改善箇所説明図

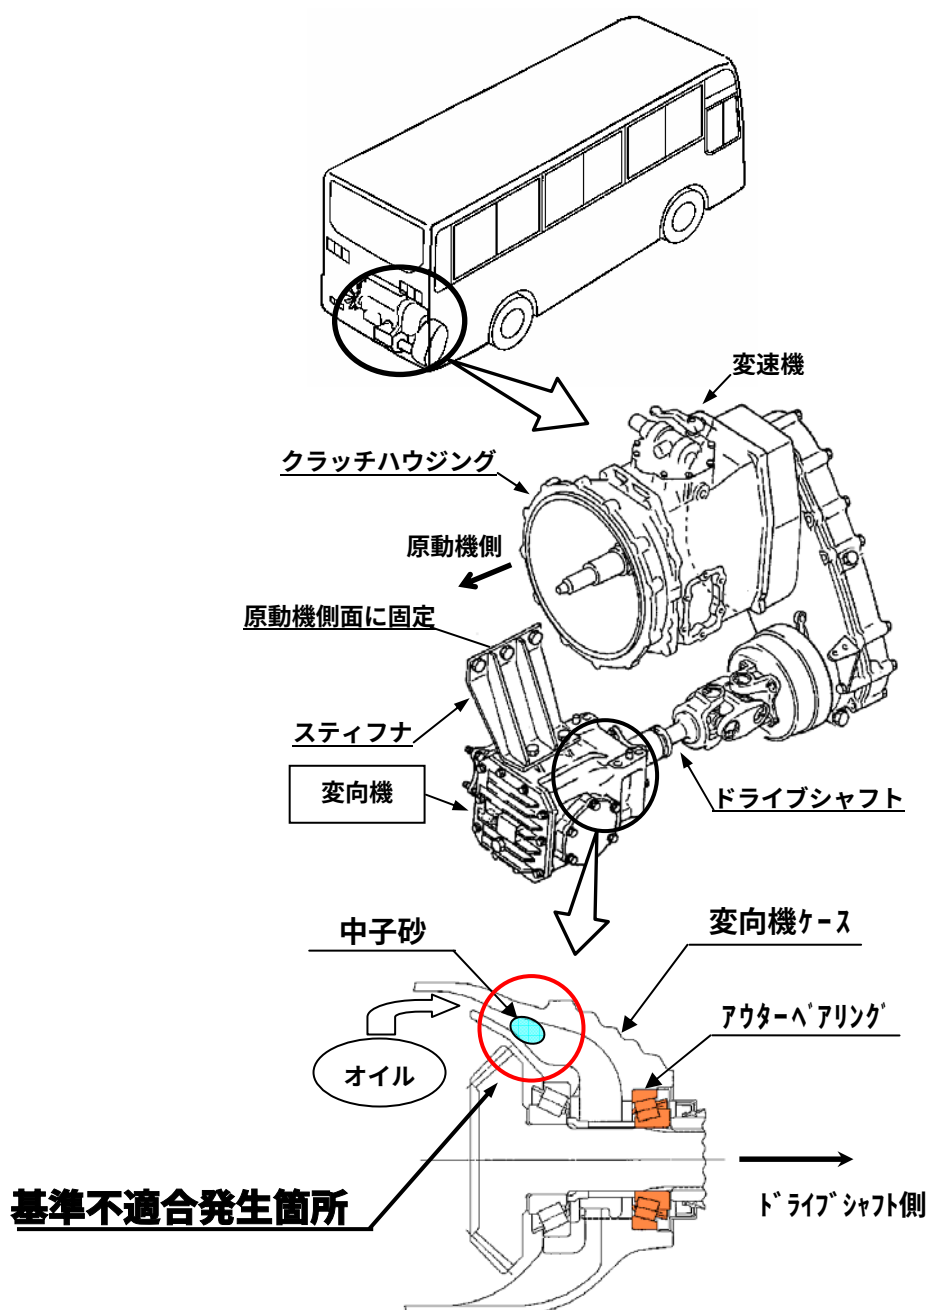
リコール対策品である変向機の鋳造工程が不適切なため、変向機ケース内の油穴に中子砂が残り、一部が未貫通のもの、又は油穴が小さいものがある。そのため、そのままの状態で使用を続けると、変向機内部のオイル潤滑不良によりアウターベアリングが焼き付き、最悪の場合、走行不能となるおそれがある。

全車両、変向機一式を良品と交換する。

注：□ は、交換部品を示す。
